Mission régionale d'autorité environnementale

**Avis de la mission régionale  
d'autorité environnementale  
Hauts-de-France  
sur le projet de canalisation de gaz  
de GRTgaz  
entre Beuvry et Bénifontaine (62)**

n°MRAe 2021-5897

*Carte des enjeux écologiques sur les fuseaux  
(source : page 24 de l'expertise écologique en annexe de l'étude d'impact)*

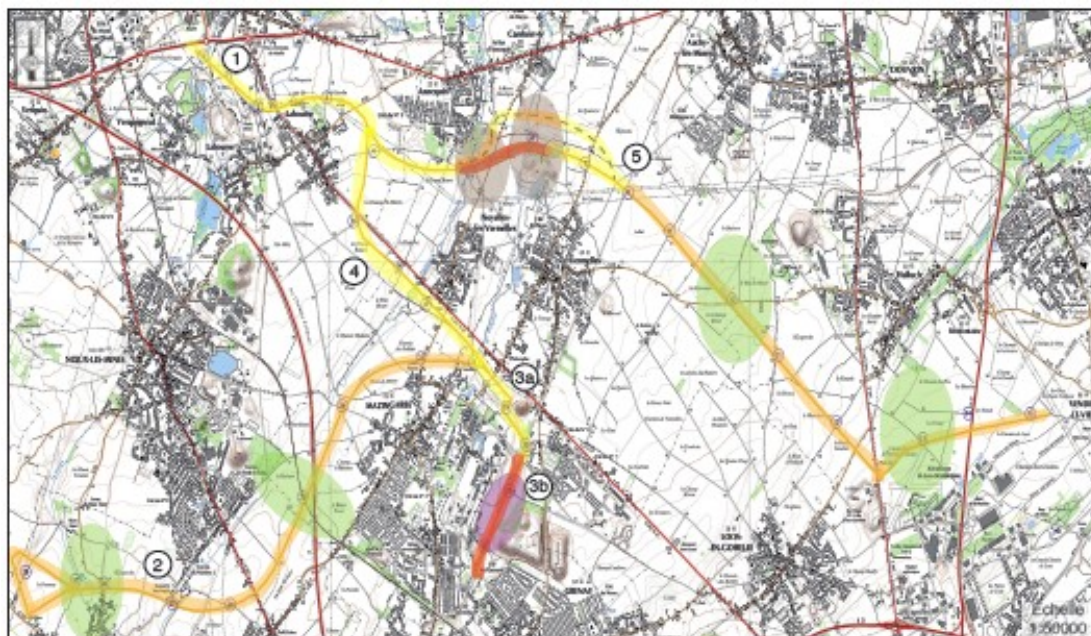
Du point de vue écologique, les inventaires ont permis de déterminer que les fuseaux 1, 3A, 4 présentaient des impacts réduits sur les oiseaux et les amphibiens. Pour le fuseau 3B, les impacts pour la flore étaient forts. Le tracé 5 de moindre impact été retenu.
